Second opinion

parkeerbalans Leidschendam- Centrum

Opdrachtgever	Bas Ligthart
Titel	Second opinion
Versie	1.0
Datum	7 maart 2017
Projectteam Opdrachtgever	Bas Ligthart Paula van de Ark
Projectteam Spark	Jan-Joost van Eeuwijk
Projectleider Spark	Stan van de Hulsbeek

Figuur 1 - Opbouw parkeerbalans

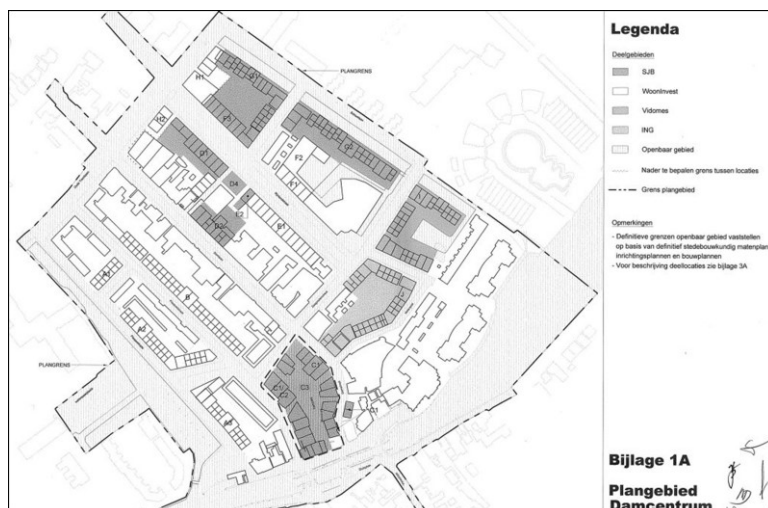
In Figuur 1 zien we dat de parkeerbalans bestaat uit een huidige en te wijzigen parkeercapaciteit en parkeerbehoefte. In 2004 is berekend hoeveel auto's er in bezit waren bij de bewoners van de woningen die in de eindsituatie bleven bestaan. Dit heeft geresulteerd in de toerekening van 0,8 openbare parkeerplaats per blijvende woning als in het gebied aanwezige parkeerdruk voor de balans. Deze parkeerdruk is nooit opnieuw vastgesteld en staat nu nog steeds als "huidige" parkeerbehoefte in de parkeerbalans.

Een vergelijkbaar verhaal gaat op voor de reeds gerealiseerde deelontwikkelingen. In de huidige versie staan alle deelplannen nog op de parkeerbalans met hun normatieve parkeerbehoefte, terwijl een groot deel inmiddels al bestaat en in gebruik is, en dus een reële parkeerbehoefte kent. Een

grote hoeveelheid normatieve parkeerbehoefte in een parkeerbalans geeft een grote mate van onzekerheid over de te verwachten parkeerdruk in de eindsituatie. Parkeernormen en -eisen zijn gebaseerd op gemiddeld gebruik van vergelijkbare functies; in de praktijk kan de parkeerbehoefte hoger of lager uitvallen. Een voorbeeld hiervan is de toegepaste horecanorm van 5,0 parkeerplaatsen per 100 m² BVO. De bevolking beweert dat op de reeds gerealiseerde horecafuncties meer bezoekers af komen. De werkelijke parkeerdruk die deze functies veroorzaakt moeten daarom in plaats van de normatieve druk in de balans worden verwerkt om de onzekerheid van de parkeerbalans te verkleinen.

Spark stelt daarom voor dat de gemeente zo snel mogelijk een parkeerdruk- en motiefmeting laat uitvoeren in het plangebied om te bepalen wat de huidige parkeerdruk is op zowel openbare als private parkeerplaatsen. Aan de hand van deze onderzoeksgegevens kan de parkeerbalans worden aangepast, zodat alleen de resterende deelontwikkelingen er nog als normatieve parkeerbehoefte in zitten. Dit geeft een accurater beeld van de parkeerdruk in de eindsituatie.
